N VERDIEPING 01
Nieuwe toestand
 BA_VERBOUWING_P_N_01_3660 Verdieping 01_v2

3660.24.VAN
 SCHAAL 1/50

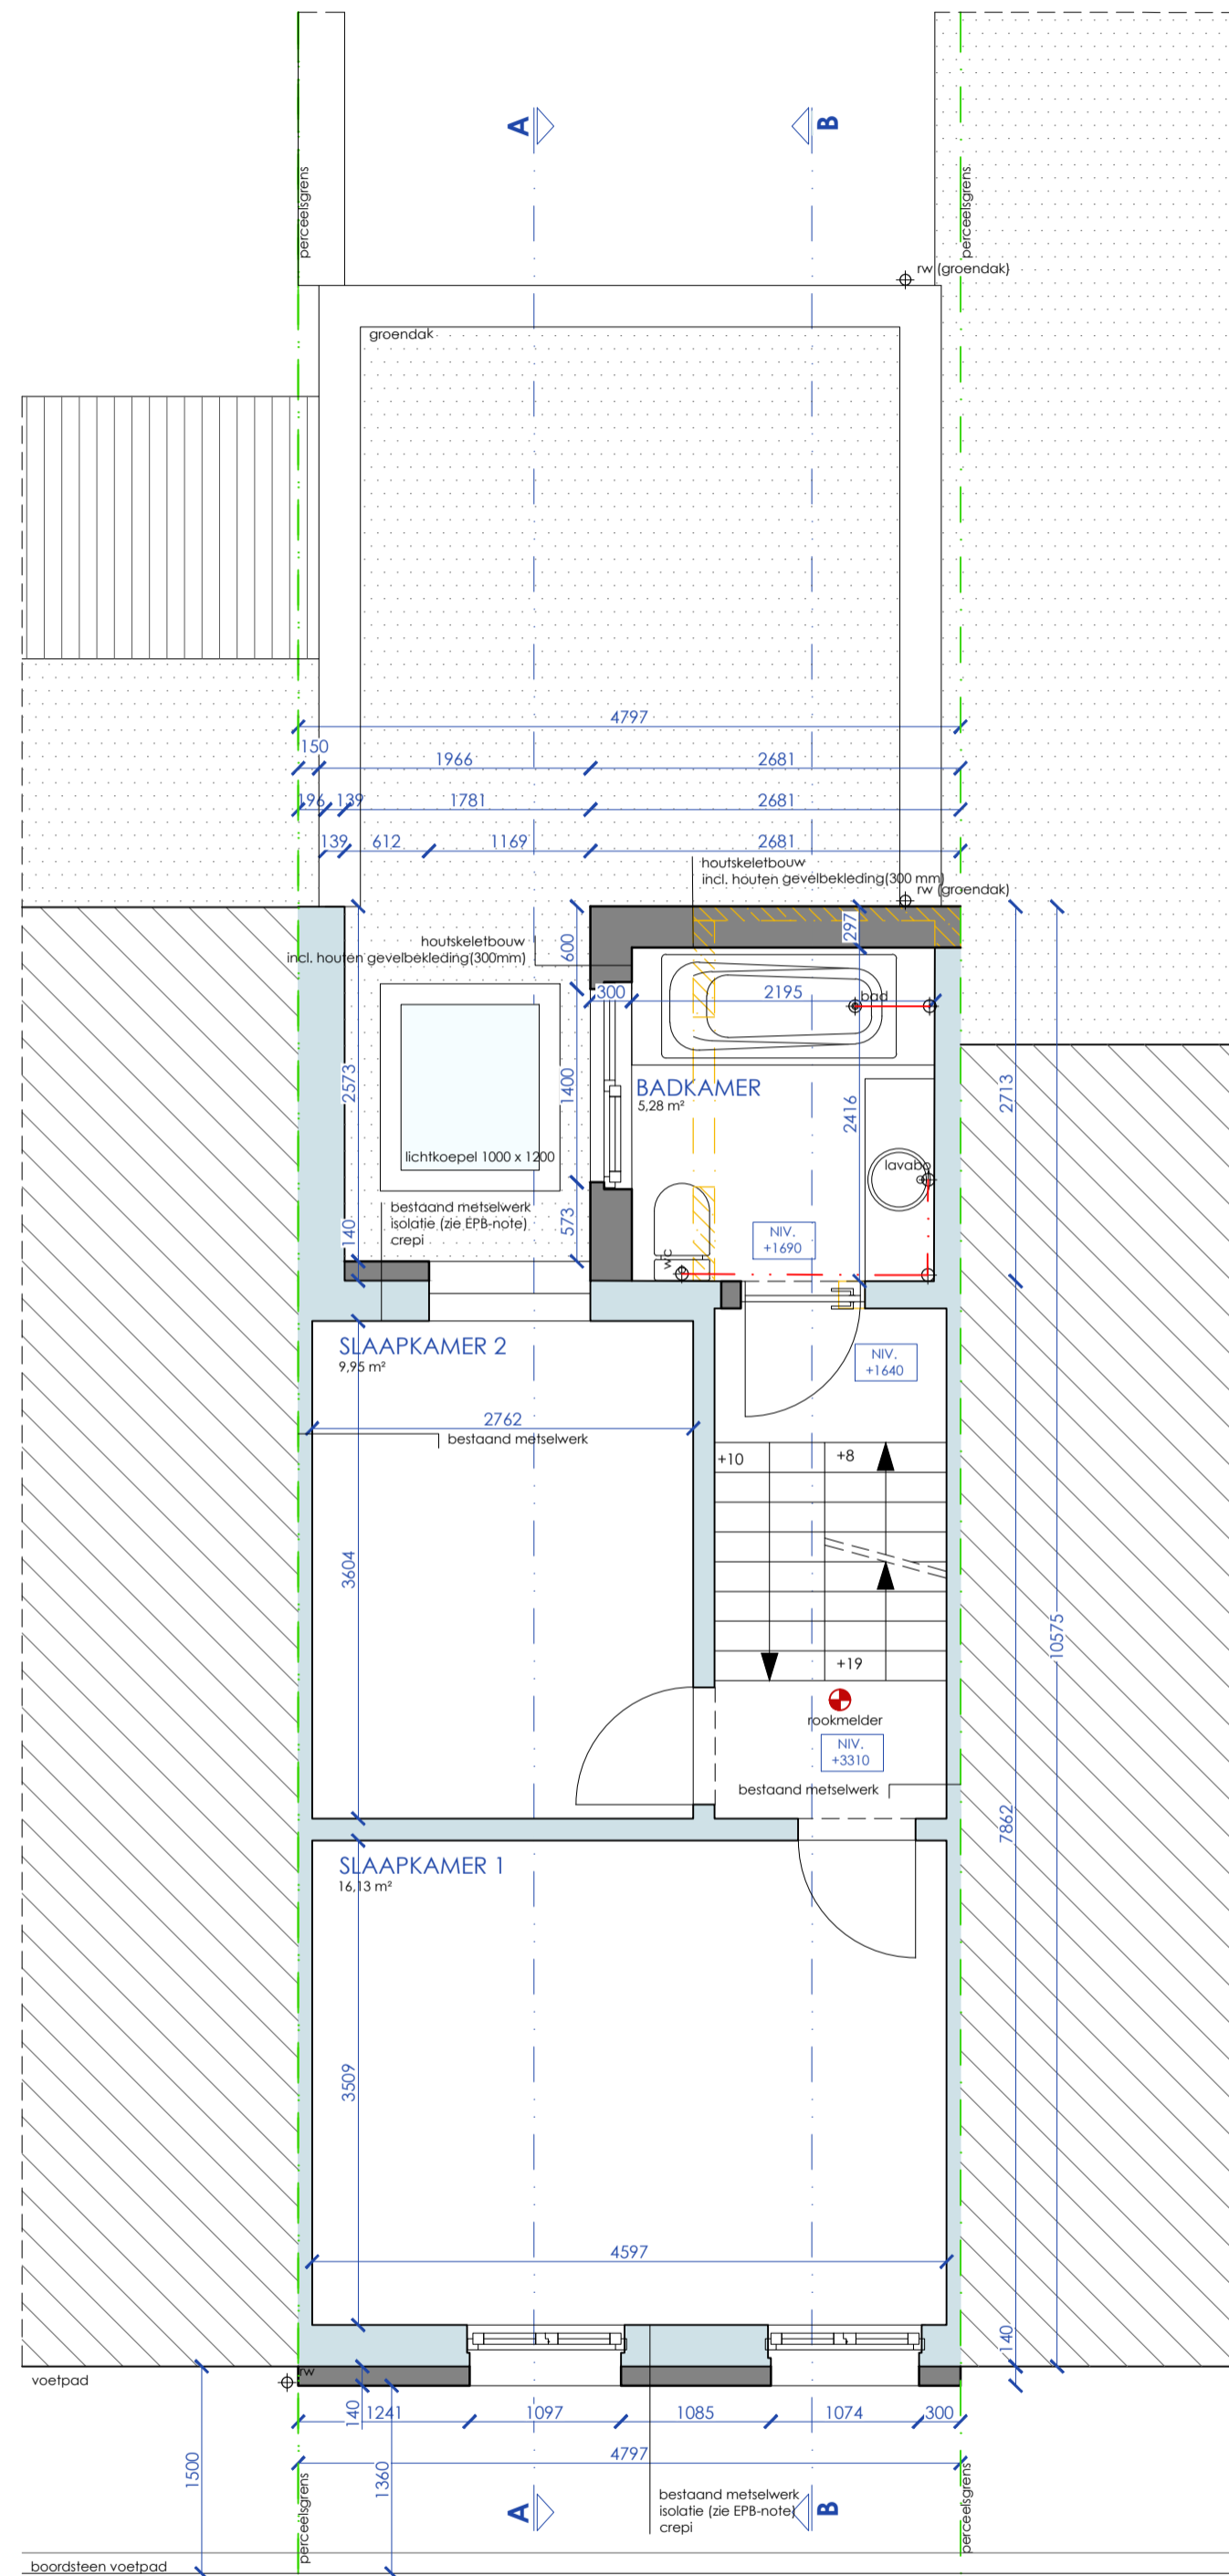
Hemelwaterput / groendak:
 Als compensatie voor het niet plaatsen van een hemelwaterput moeten de 2 platte daken als een groendak worden aangelegd. Het nieuwe platte dak van het bijgebouw moet als een groendak te worden aangelegd: dit is een dak dat zo gebouwd wordt dat het begroeid kan worden met planten en waar er onder die planten een buffervolume voorzien is van minimaal 35 liter per m².

**ZIE BIJZONDERE
 VOORWAARDE(N)**
